PG – 37 Complexo de Educação, Saúde e Inovação

Reunião Segurança e Qualidade
20/10/2025

Certiphic
Engenharia de Valor

RE32 -Contenção Viário Interno

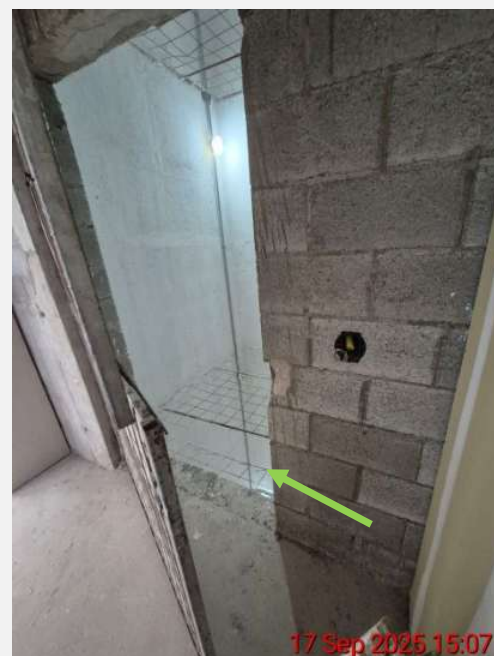
Condições e Atos Inseguros – Aberturas em Shaft e Poço elevador.

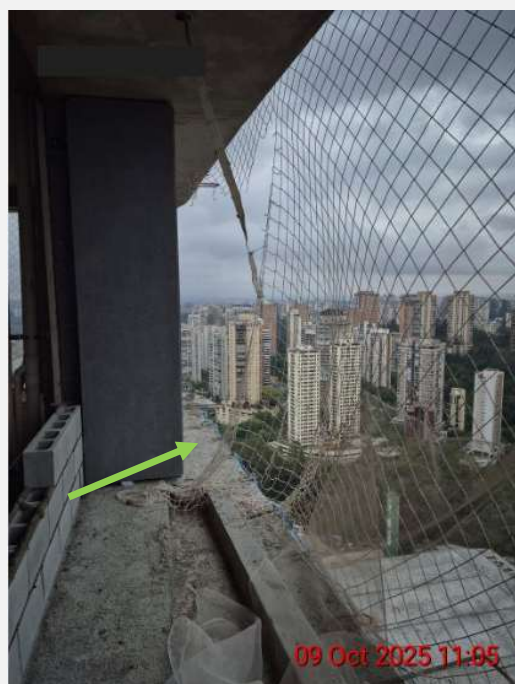
Condições e Atos Inseguros – Necessidade de manutenção tela piso a piso.

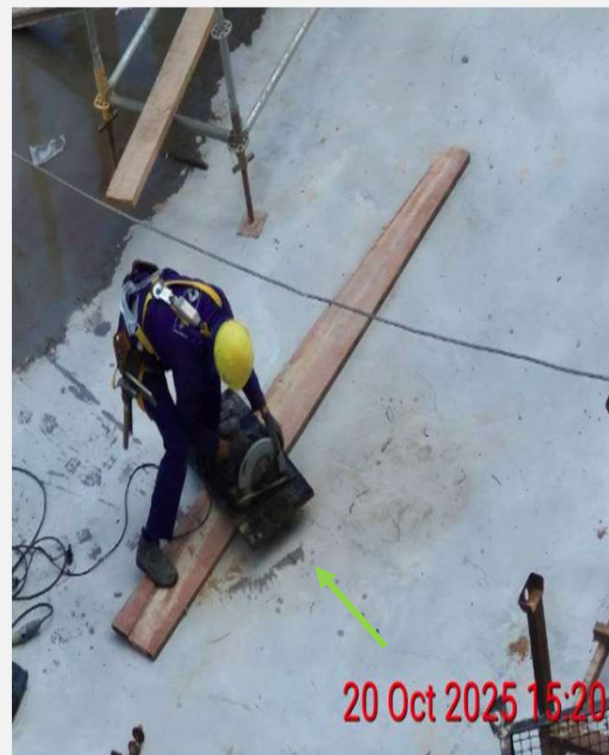
Condições e Atos Inseguros – Uso de serra circular em condições inseguras.

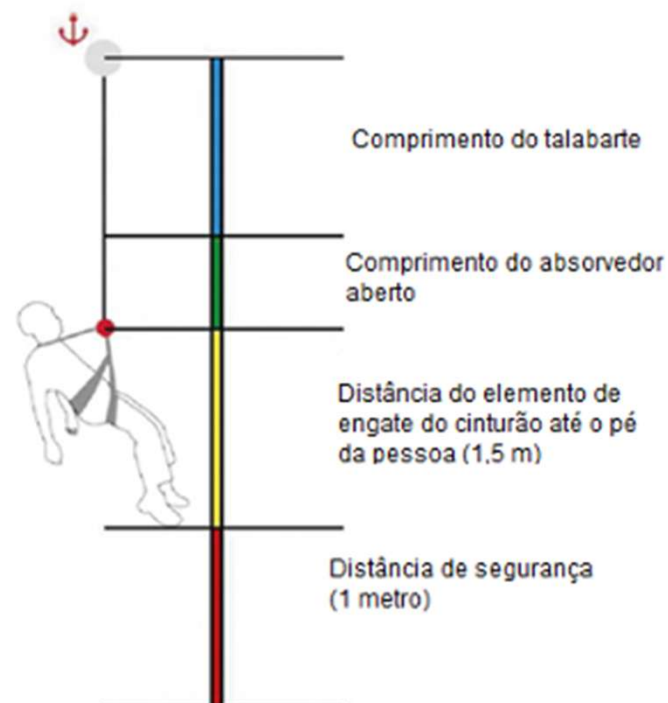
Condições e Atos Inseguros – Trabalho de concretagem sem condições de acesso.

35.5.3 A SELEÇÃO DO SISTEMA DE PROTEÇÃO CONTRA QUEDAS DEVE CONSIDERAR A UTILIZAÇÃO:

- a) de sistema de proteção coletiva contra quedas – SPCQ;
- b) de sistema de proteção individual contra quedas – SPIQ, nas seguintes situações:
 - b.1) na impossibilidade de adoção do SPCQ;
 - b.2) sempre que o SPCQ não ofereça completa proteção contra os riscos de queda;
 - b.3) para atender situações de emergência.

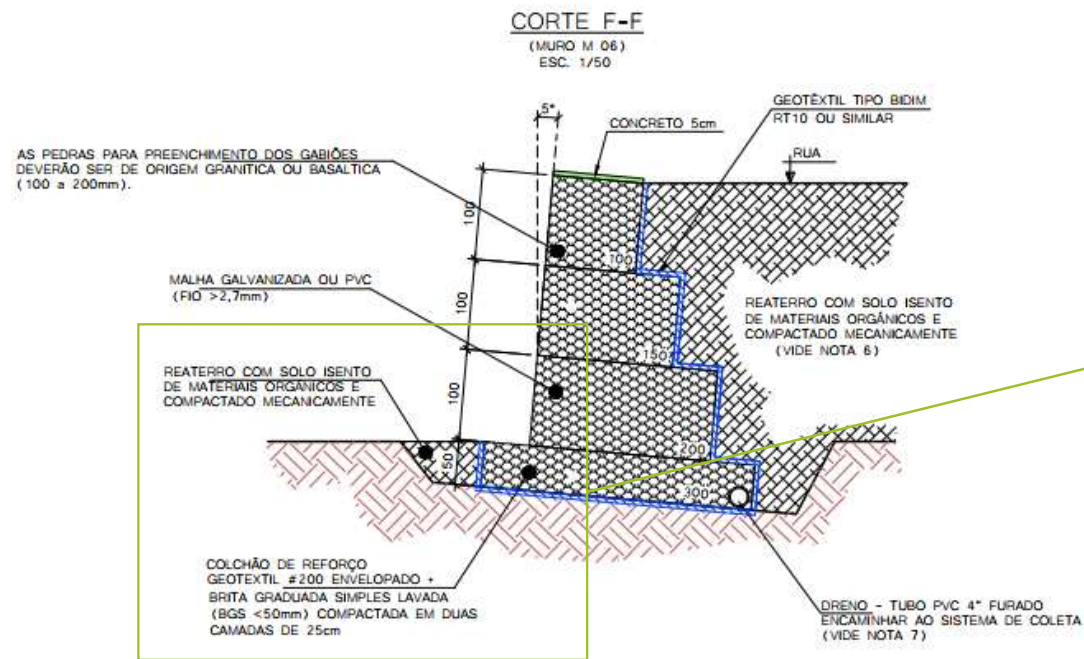
Deve-se garantir o aterro da fundação do muro de forma controlada e sem sobras de material.

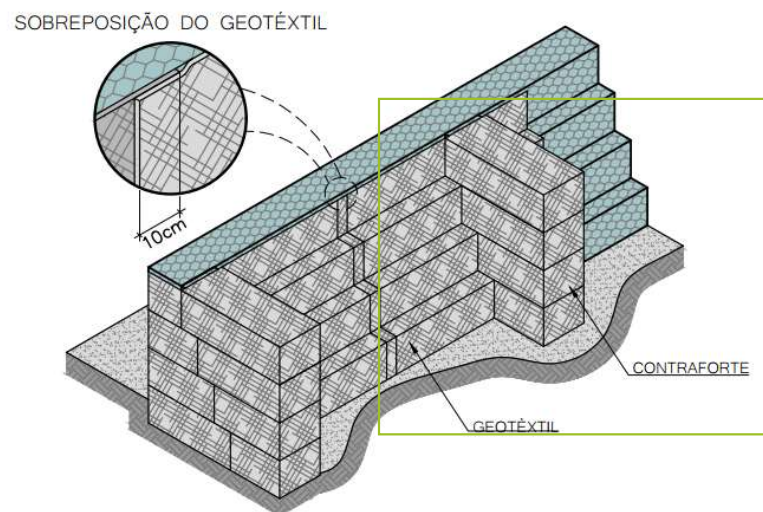
Deve-se garantir a terminalidade do gabião para o aterro, bem como a terminalidade do geotêxtil sobre todo o paramento interno e contraforte do muro gabião e com a quantidade de camadas previstas.
